福建省永安抽水蓄能电站上水库工程

答疑纪要（二）

福建省永安抽水蓄能电站上水库工程（招标编号：E3504810401100135020），现发布答疑纪要（二）如下：

华东勘测设计研究院有限公司 HUADONG ENGINEERING CORPORATION LIMITED	
		工程设计资质证书编号:综合甲级 A133000751 发证单位:住房和城乡建设部 未盖出图章本图无效	
核 准		福建省永安抽水蓄能电站 工程	招 标 设计
核 定			施 工 部分
审 查		1#施工支洞及1#-1支洞布置图	
校 核			
设计制图		日期 2024 年 1 月 日	图号 H232B-8D3-1-1

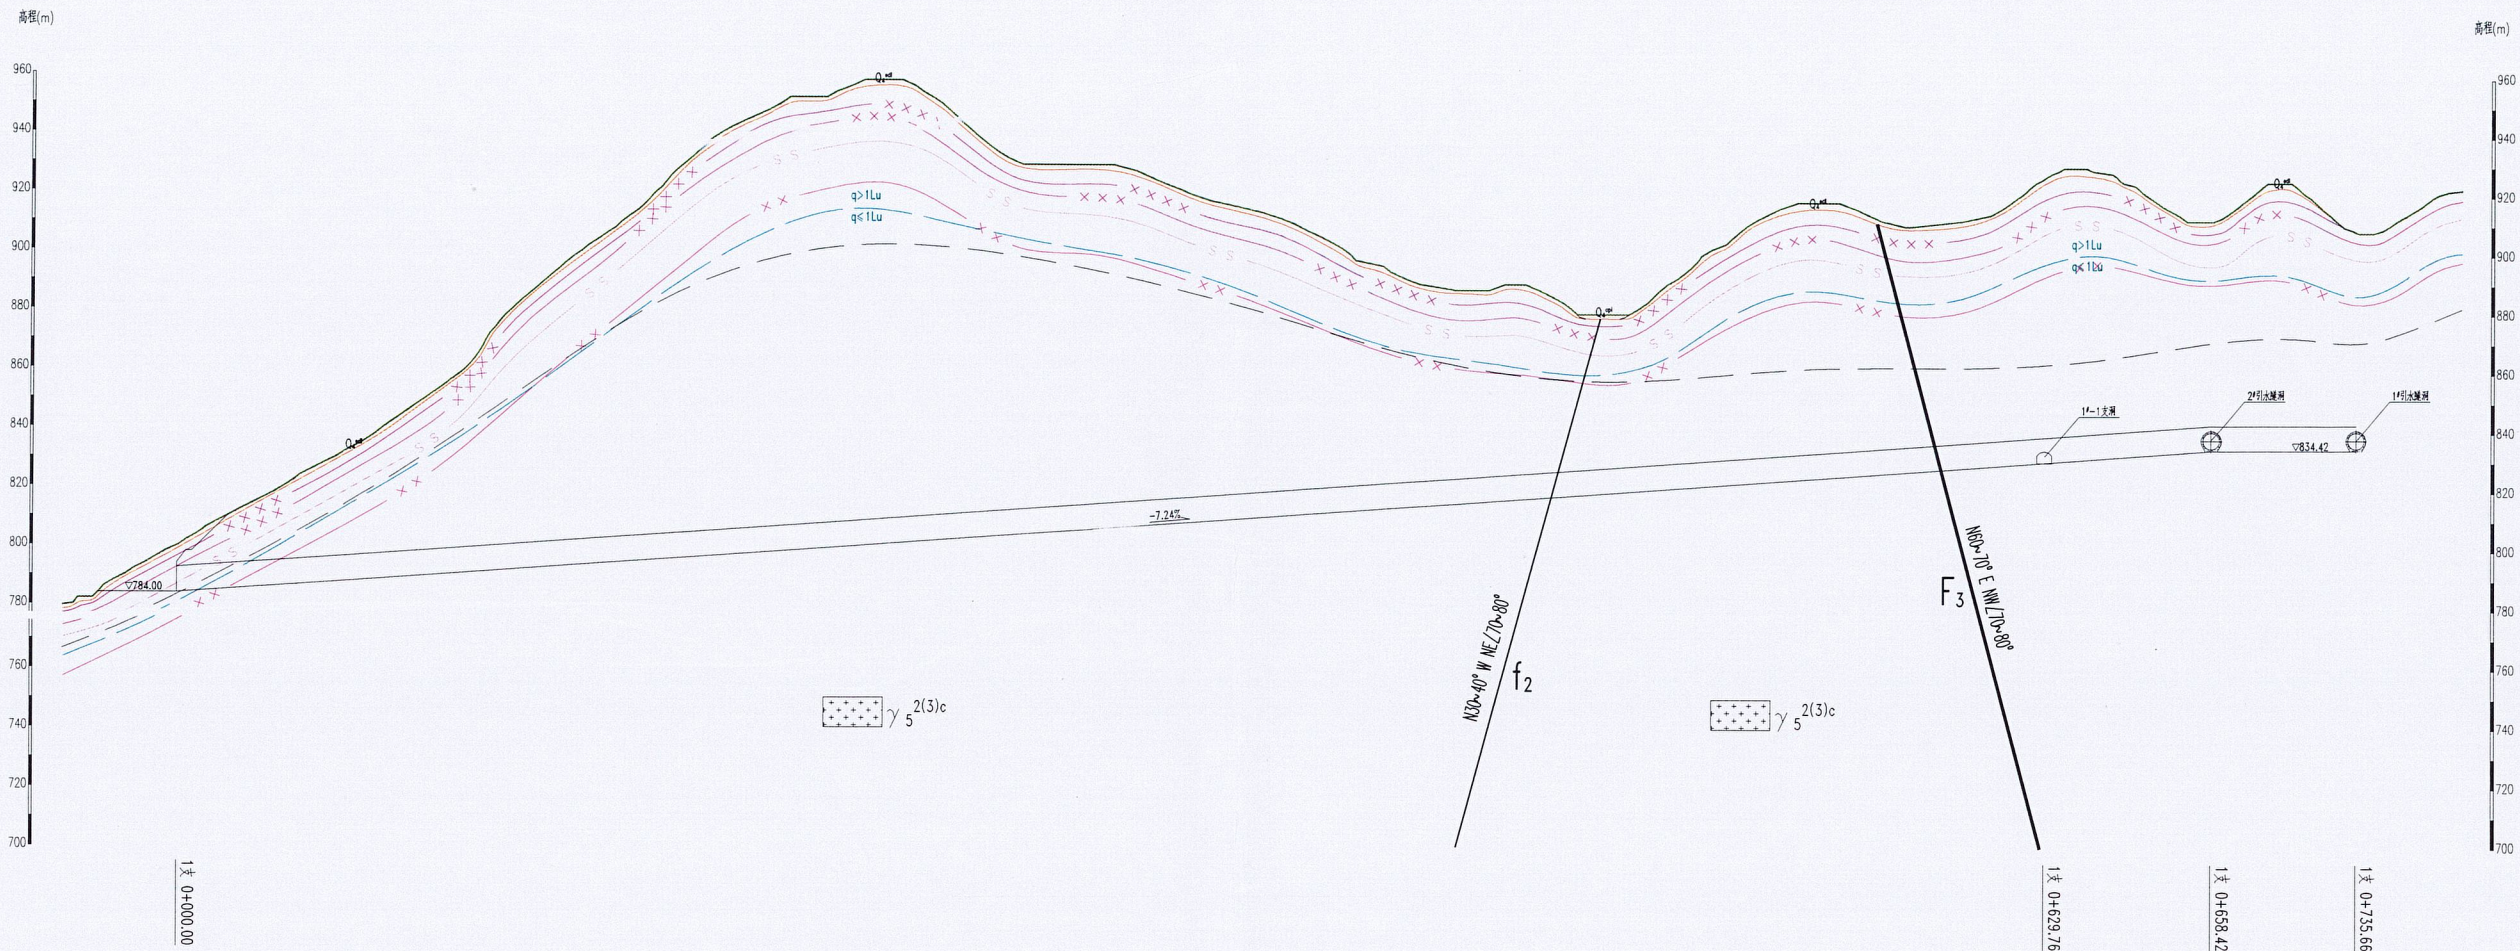
23、请予以明确 1#施工支洞的具体长度及断面尺寸。

答：：不含 1#-1 支洞为 740m，城门洞型，净断面尺寸为 8.5m*8.5m。详见附件《1#施工支洞及 1#-1 支洞洞身断面支护图》（H232B-8D3-1-1~5）。
